**Avis de la mission régionale d'autorité environnementale
sur le projet d'extension de l'usine de production d'eau potable
de Saint-Caprais à Grenade (31)**

N°Saisine : 2021-9626

N°MRAe : 2021APO77

Avis émis le 16 septembre 2021

Plan de masse extrait du permis de construire du « Castelet » qui prévoit la construction de trois centrales photovoltaïques

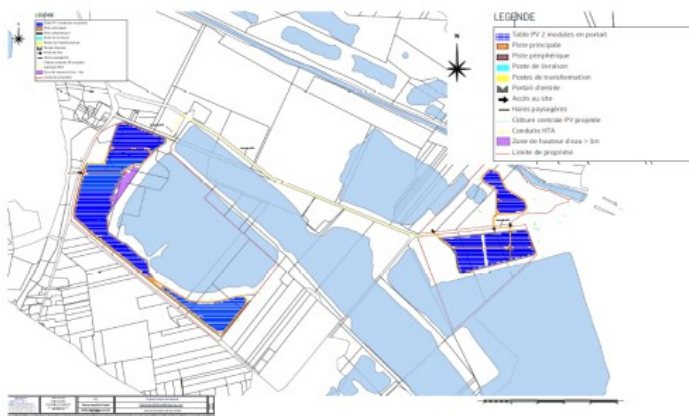
La MRAe relève que l'analyse des effets cumulés avec d'autres projets existants ou approuvés comme le prévoit la réglementation (R.122-5. II du CE) est lacunaire. En effet, dans le chapitre 3.4 « *Analyse des effets cumulés avec d'autres projets* », il n'a pas été identifié d'impact cumulatif entre l'extension de l'usine de Saint-Caprais et les projets localisés à proximité de l'usine:

La localisation de ces projets de centrales photovoltaïques est présentée ci-après. Elles sont localisées à proximité immédiate. Il apparaît donc primordial d'analyser les effets cumulés entre les centrales photovoltaïques et l'usine de production d'eau potable, notamment sur la biodiversité et le paysage, en phase travaux et d'exploitation et d'analyser la nécessité de mettre en place des mesures appropriées (éviter, réduire ou voire de compensation).

La MRAe recommande d'analyser les effets cumulés avec les projets existants ou approuvés, notamment avec les projets de centrales photovoltaïques et si nécessaire de mettre en place des mesures d'évitement, de réduction voire de compensation appropriées.

Figure 3 : Cartographie des enjeux (sources CTE-Annexe 7)

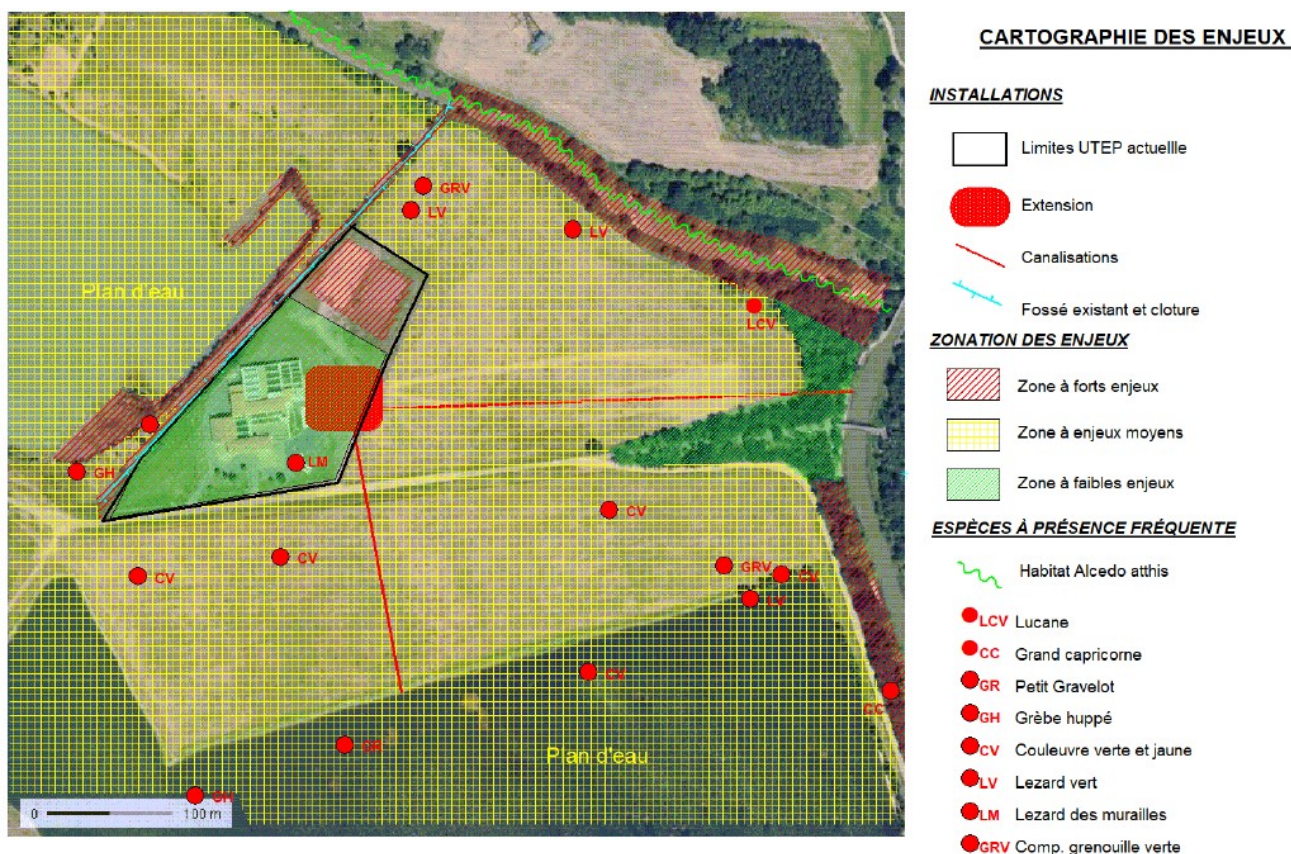
La MRAe constate que les informations sur l'état initial sont peu très peu détaillées dans le dossier principal. Un tableau recense les résultats des inventaires par espèce (tableau 27 page 202 du dossier principal) mais cela reste très sommaire notamment pour les insectes, les reptiles et surtout les amphibiens où il n'y a que très peu d'informations dans l'étude d'impact. Globalement, la MRAe estime que la lecture et la compréhension du dossier est très difficile.

La MRAe recommande de compléter le document par des résumés à la fin de chaque chapitre mettant en avant les informations importantes et réactualisées.
